ც ნ ო ბ ა

მისამართი: ქ. თბილისი, ქუჩა ნუცუბიძე, №127

პროექტის შეთანხმების და მშენებლობის ნებართვის გაცემის შესახებ ბრძანება

ფუნქციური დანიშნულება: შერეული ტიპის შენობა

შალვა გელაშვილი	26.08.2013
მისამართი: ქ. თბილისი, ნუცუბიძის ქ. №127	მასშტაბი: 1:600

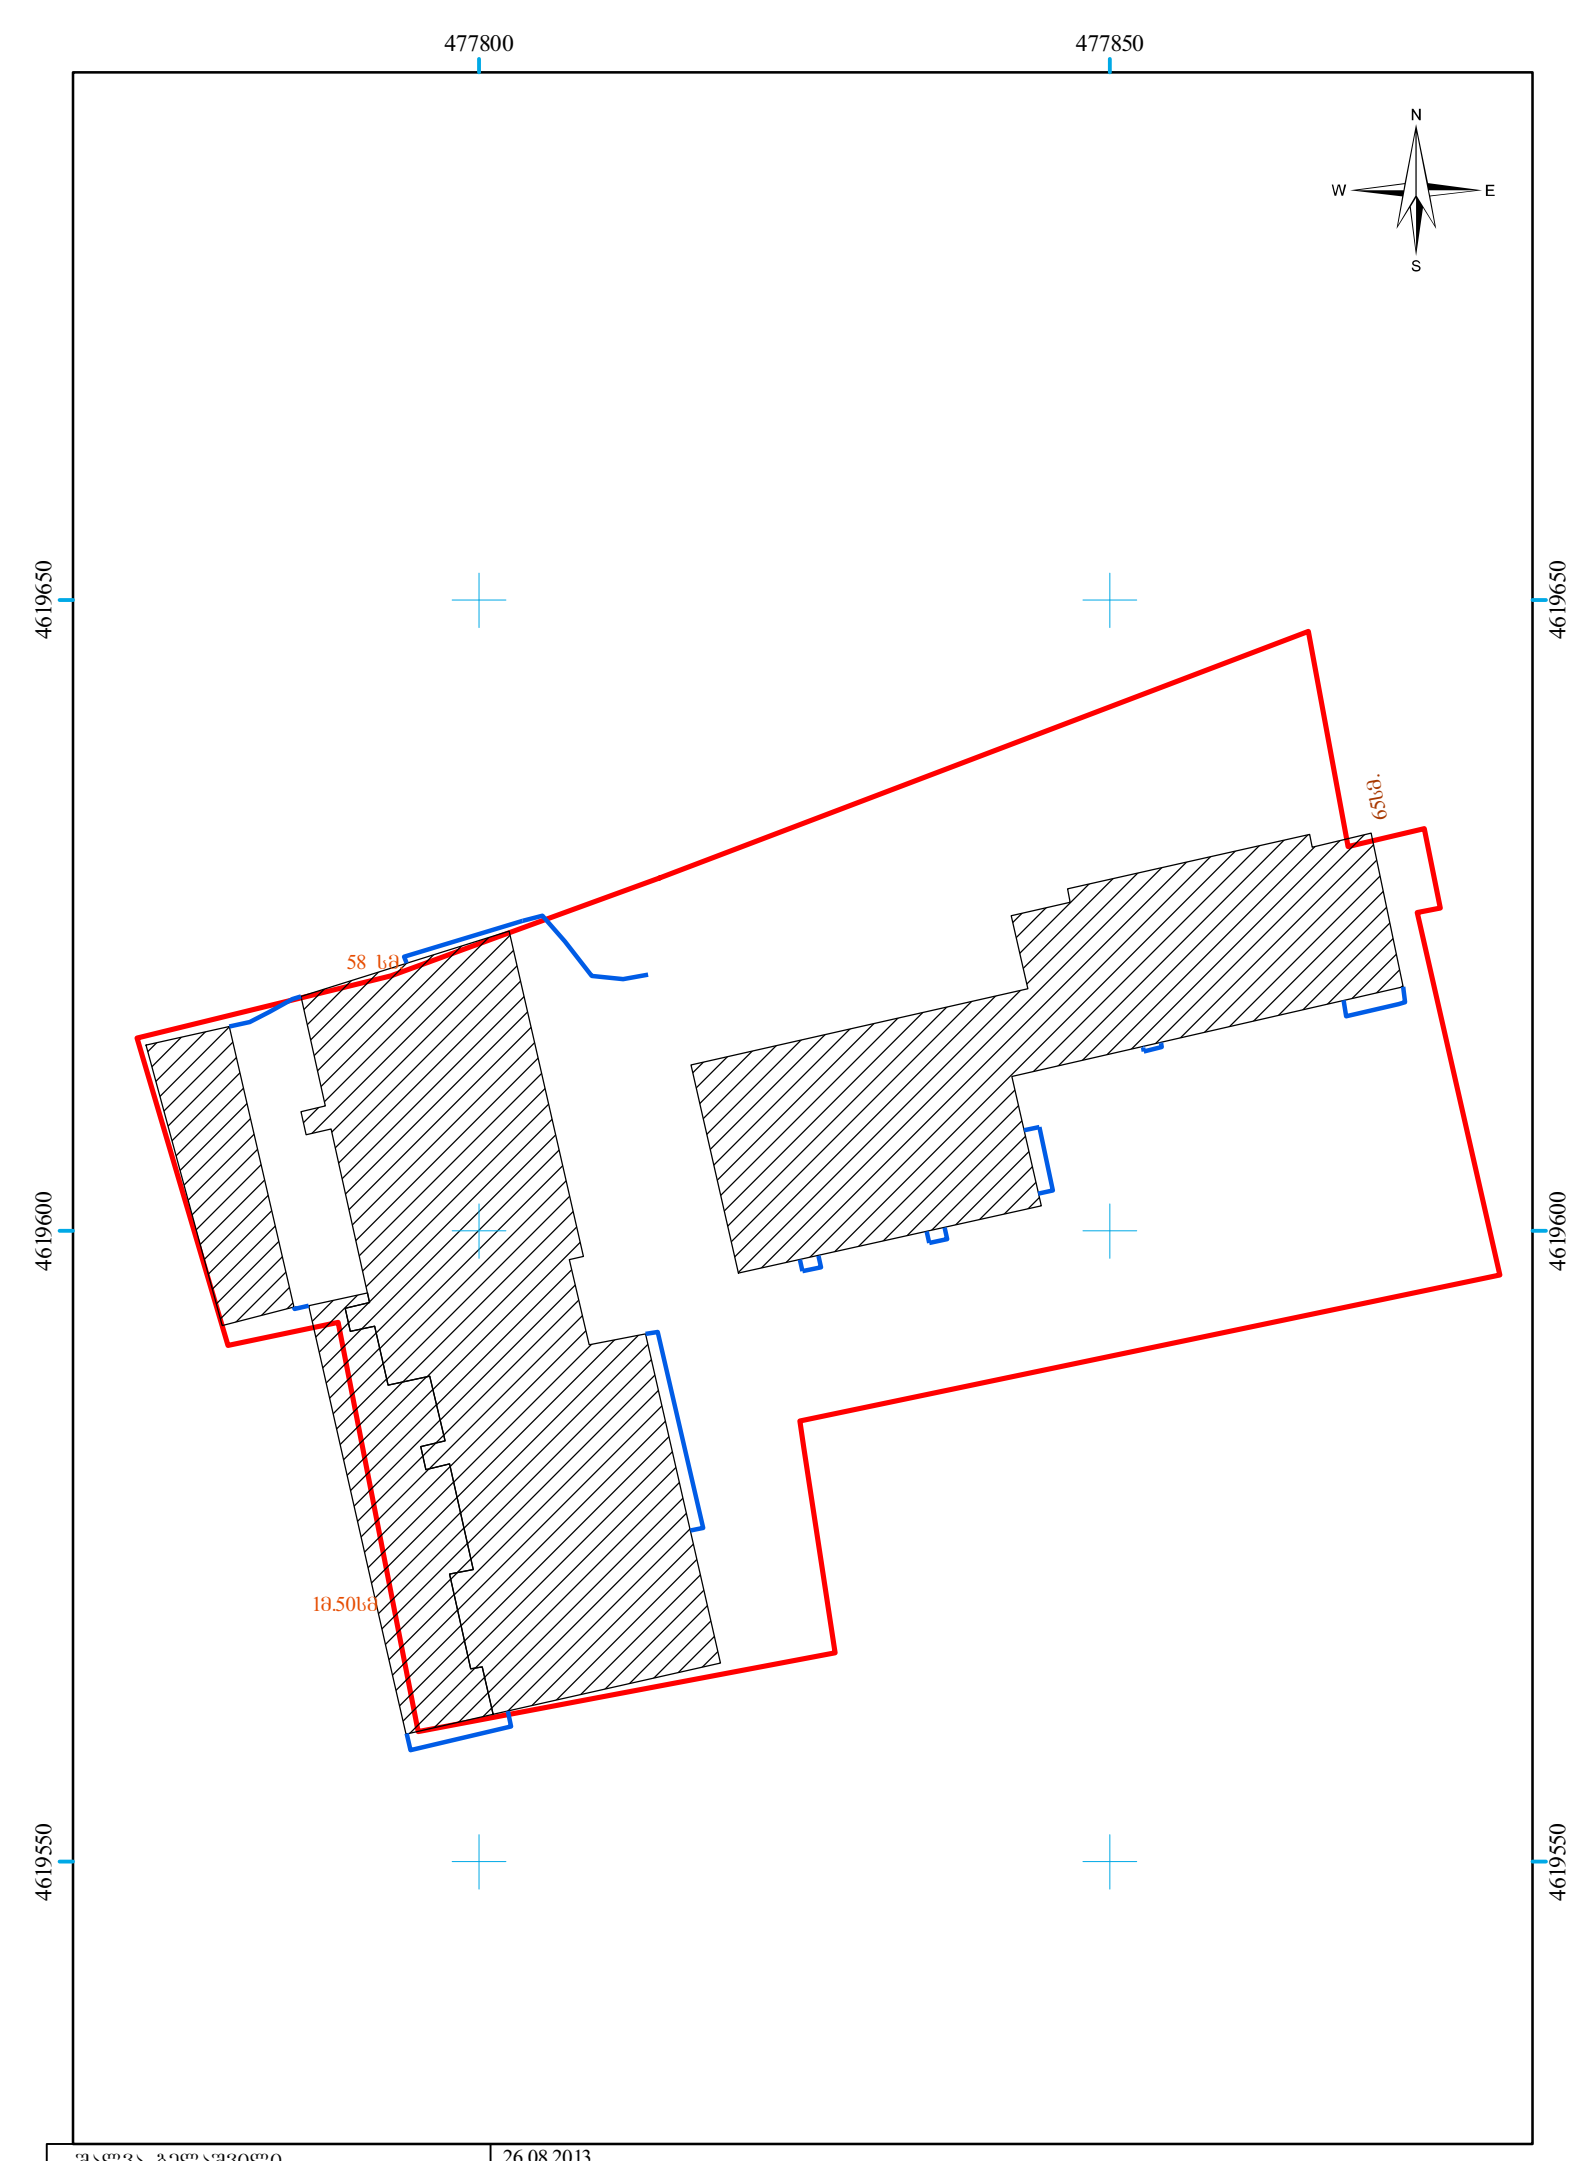
საპროექტო ტერიტორიაზე, შენბის უკანა მხარეს ასევე გვერდით ნაწილები გაცდენილია საკადასტრო წითელ ხაზს, საკადასტრო საზღვრებს ცდება ასევე ღობის და კიბის ნაწილი.
